Zeitschrift: **Schweizerische Bauzeitung**

Band (Jahr): **61/62 (1913)**

### Wettbewerb für den Widmannbrunnen in Bern.

#### Auszug aus dem Bericht des Preisgerichtes.

I. Preis „BLAUDROSSEL“. Arch. LANZREIN mit Arch. MAX LUTZ, Thun

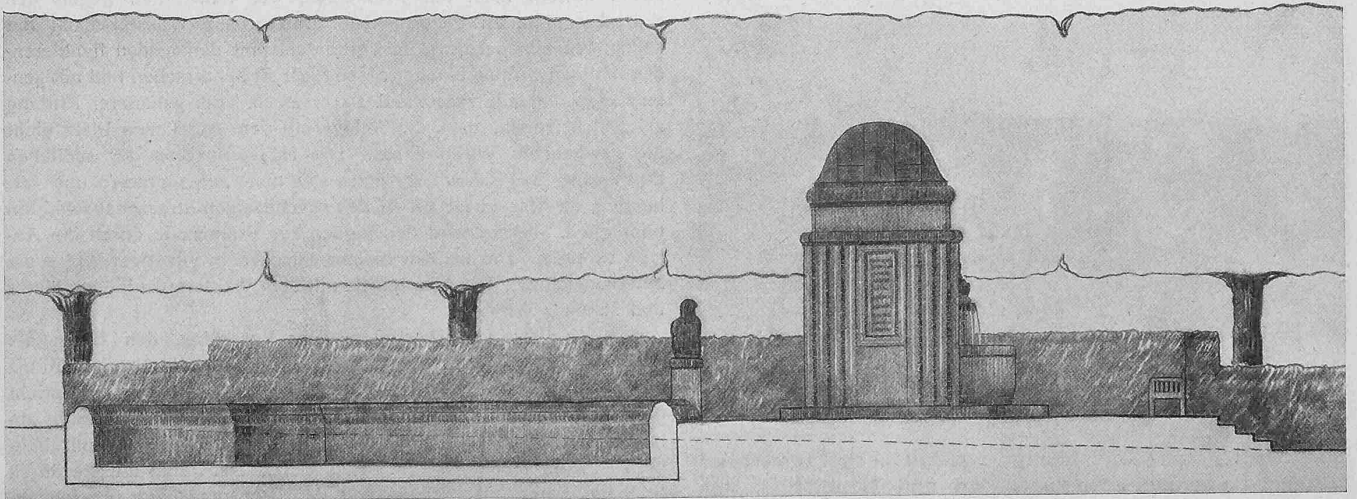
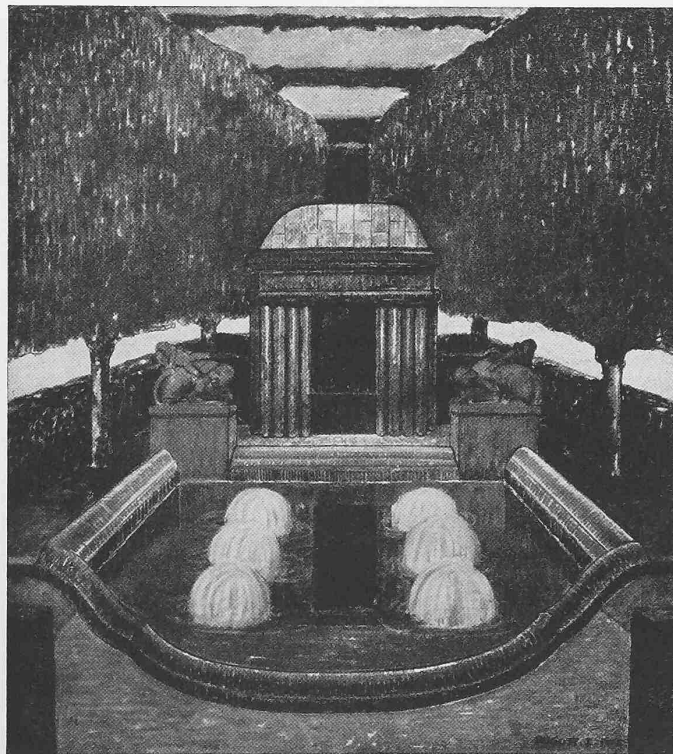
4. Kennwort: *Blaudrossel*. Das Projekt zeigt ein mutiges Anpacken der schwierigen Situation. Hart an belebter Strassenkreuzung in disharmonischer und alltäglicher Umgebung stellt der Verfasser ein Bauwerk hin, das in hohem Masse geeignet ist, ein kostbares Bildwerk zu umschliessen. Dabei bleibt es auf dem Boden einer gesunden Natürlichkeit und vermag in der sicheren Beherrschung seiner Mittel auf die Beihilfe von figürlichem und ornamentalem Schmuck zu verzichten. Im Gegensatz zum vorhergehenden Projekt lässt der Säulenbau die Durchsicht auf die weite Promenade frei, ohne die Vorstellung eines geschlossenen Raumes zu verlieren. Die geschützte und gesicherte Wirkung des Innenraumes ist mitbedingt durch die wohldurchdachte Anordnung dreier, das Bildwerk isolierenden Kränze: Wehrsteine, Stufen mit Unterbau, Säulen. Eine innerste Umschliessung bildet der Rand der Brunnen-schale, die ein Herantreten an das Bildwerk verwehrt und zugleich für dasselbe einen erwünschten Unterbau bietet. Die Formen des Baues sind frei von Pedanterie, bestimmt und charaktervoll.

Mit grosser Sorgfalt und Feinfühligkeit ist ein Anschluss des Bauwerks an das Terrain gearbeitet: Die Führung der gepflasterten Rinne, die Prellsteine mit den kräftigen Eisenstangen, das Ansetzen der Steinstufen, das Aufnehmen des Unterbaues durch seitliche Stützmauern.

Man möchte wünschen, dass der so schön gelungene Ueberbau eine kostbarere Bildung als die angedeutete Herme umschlösse, die immer eine ungünstige Rückansicht bietet. Eine freistehende Figur würde der zentralen Anlage besser entsprechen und gäbe den Anlass, durch eine symbolisierende Plastik den ideellen Gehalt des Denkmals zu steigern.

II. Preis „AUGUST 13“. Architekt OTTO INGOLD in Bern  
WETTBEWERB FÜR EINEN WIDMANN-BRUNNEN IN BERN

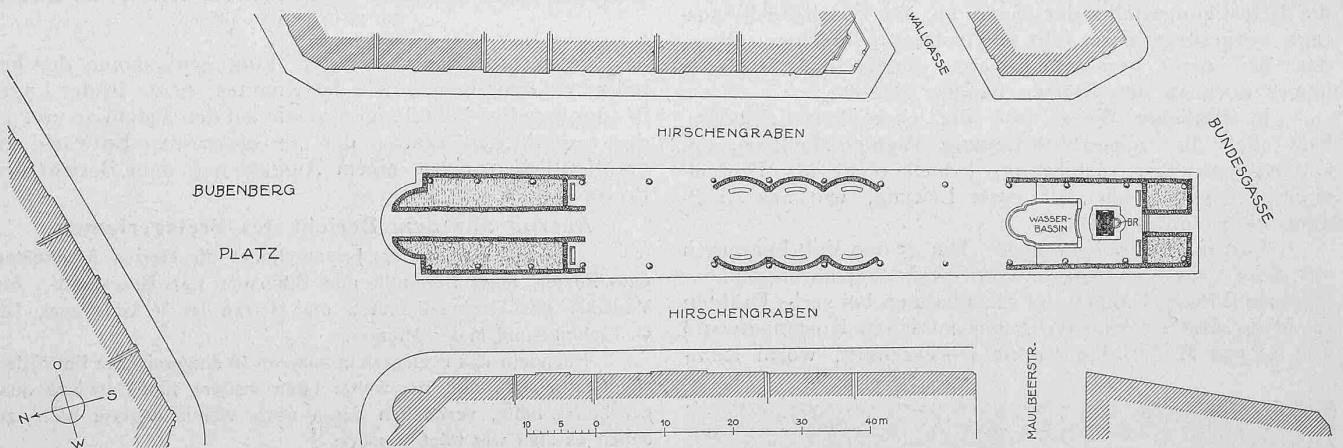
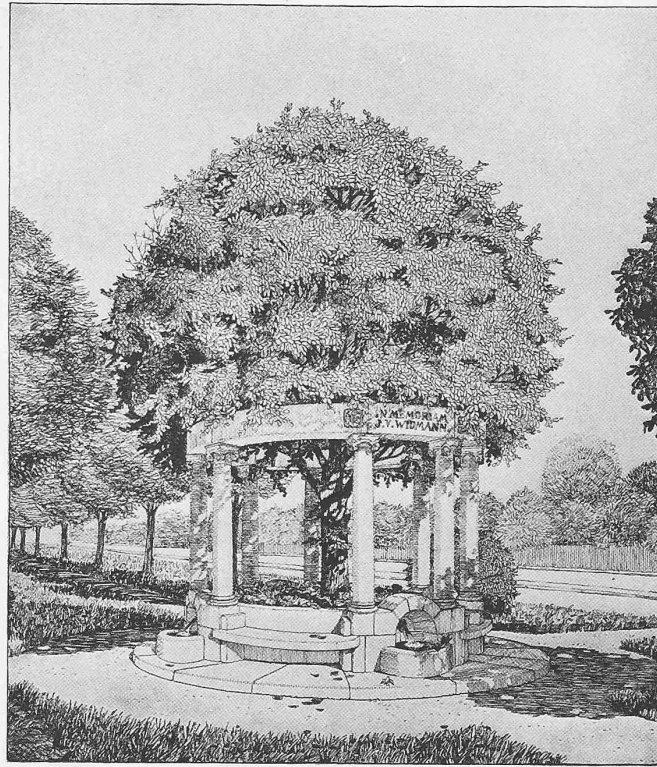
3. Kennwort: *August 13*. Besonders wertvoll ist bei vorliegendem Projekt die gründlich durchstudierte Umgestaltung der ganzen Promenade. Mit geringen Mitteln ist hier die nüchterne Anlage zu einer reizvollen Schöpfung umgestaltet worden. Dabei ist den Verkehrsverhältnissen durchaus Rechnung getragen. Der Bau selbst ist in Verbindung mit seinem Bassin harmonisch und einheitlich angelegt. Jedoch ist die absolute Grösse desselben im Verhältnis zur Formgebung zu gering bemessen, was sich besonders deutlich im Aufriss der Seitenansicht ausspricht (Verhältnis von Becken zur Hauptmasse). Das Monument wirkt allzusehr zwischen die Baumreihen eingeklemmt (siehe Modell), auch kontrastiert die Silhouette zu wenig mit den kompakten Formen der Baumkronen. Die Anlage von hohen Hecken um das Denkmal wird von aussen unschöne und unverständliche Seitenansichten ergeben. Das Bassin mit seinen Sprudeln, die seitlichen Stufen, sowie die Anordnung des rück-

seitigen Beckens sind sehr schön gedacht und harmonisch durchgeführt. Dagegen drücken die stark körperlichen Gruppen auf das ohnehin schon kleine Monument.

Das Relief, der Heilige mit dem Löwen, ist in der Aufrisszeichnung sehr schön konzipiert; im Gegensatz dazu bleibt die beigegebene Modellskizze in ihrer naturalistischen trockenen Ausführung hinter dem getragenen Styl des Aufbaues weit zurück.

Man kann sich vor dem Denkmal des Eindruckes eines Mausoleums nicht erwehren und hat die nachhaltige Empfindung, dass die gewählte Formensprache mit der zu ehrenden Dichtergestalt zu sehr im Widerspruch steht.

III. Preis. Motto „Arbor vitae“. — Arch. Rob. Greuter, Bern. — 1:60.

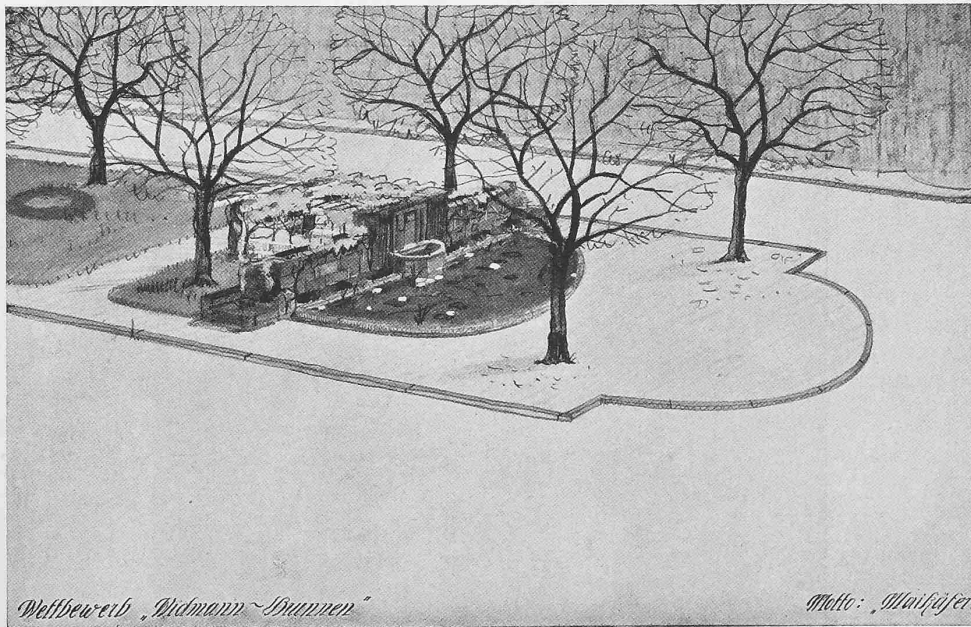
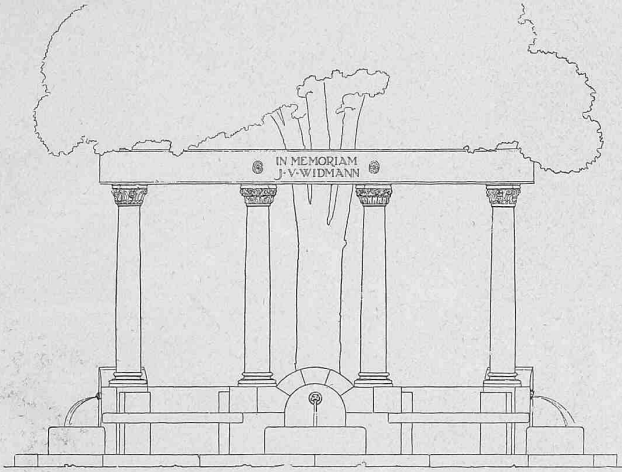
2. Kennwort: *Arbor vitae*. Der Vorschlag, den Baum als Monument des Dichters zu wählen, diesen Baum durch einen Kranz von Säulen zu fassen, ist äusserst anziehend. Gegen die Idee spricht der Umstand, dass die Situation diesem Gedanken vollständig abhold ist, wie es der Verfasser durch die Andeutung einer landschaftlichen Idealumgebung selbst bekannt hat. Der Baum müsste durch Stellung, Form oder Grösse von den Promenadebäumen sich abheben, oder aber durch seinen historischen Wert oder seine besondere Form eine Hervorhebung verlangen. Die gewählten

Architekturformen sind im Verhältnis zur Natur, die sie stützen sollen, zu zart und zu wenig überzeugend. Der Stammansatz, ein wichtiger Punkt des Monuments, ist durch die Umpflanzung verschleiert, die Höhenlage des innern Bodens bleibt unklar. Es ist Gefahr vorhanden, dass die Art der Einpflanzung des Baumes an einen Pflanzenbehälter erinnern könnte. Die Brunnchen sind wohl zu winzig und die Bänke liegen ausserhalb des Schattenbereichs.

IV. Preis „Maikäfer“. — Architekten *Lutstorf & Mathys* in Bern. — Ansichten 1:60, oben von vorn, unten von hinten.

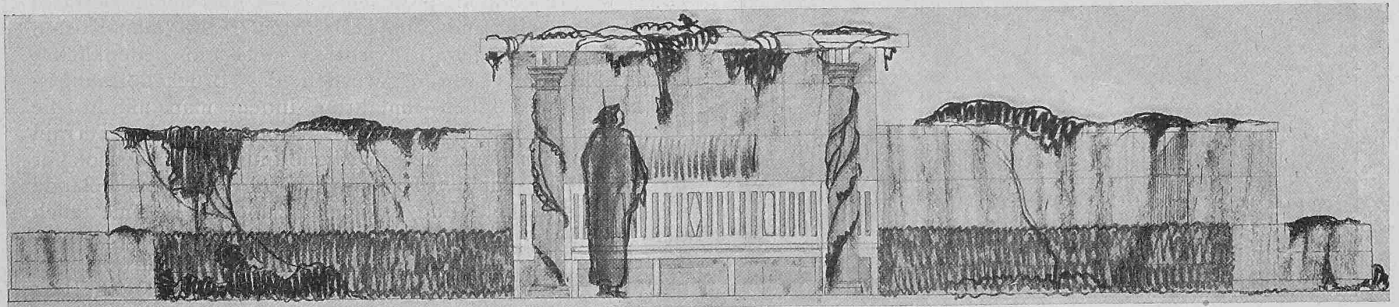
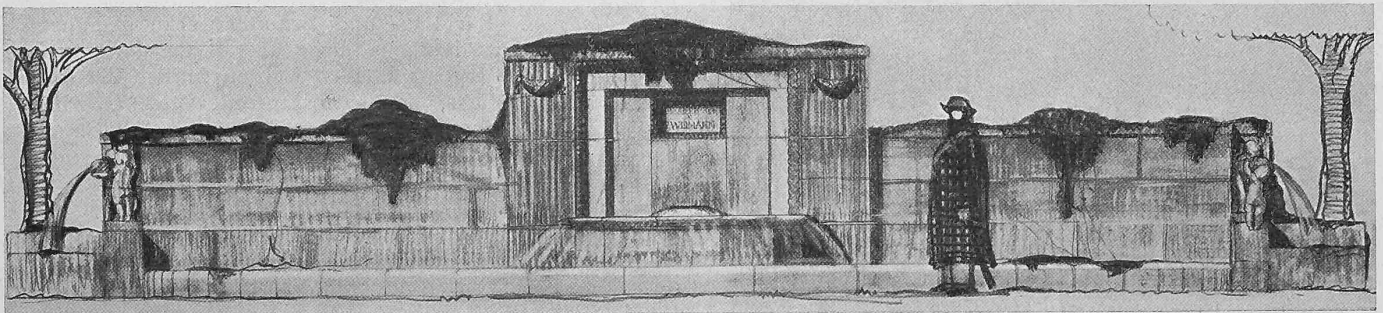
1. Kennwort: *Maikäfer*. Die vorliegende Arbeit versucht den Raum sowohl nach der Promenade wie namentlich gegen den Bubenbergplatz zu beherrschen. Das grosse Wasserbecken mit seinen Flügelmauern und in Verbindung mit den beiden flankierenden Bäumen vermag einen grossen Platz zu beherrschen und nötigenfalls eine fehlende Platzwand zu ersetzen. Bei genauerer Prüfung zeigt sich jedoch, dass die Anlage auf dem gegebenen Platz nicht die gewünschte Wirkung hat. Die Häuserfluchten der südlichen Begrenzung des Bubenbergplatzes sind nicht aufgenommen und verbunden, das Bassin ist neben den abschüssigen Strassenanschnitten unmöglich. Ferner wird der Zugang zur Promenade durch die Anlage verstellt. Die kleinen Brunnen decken in günstiger Weise die Seitenansichten. Die Mittelpartie mit dem Wasserspiel ist von klarer und schöner Wirkung.
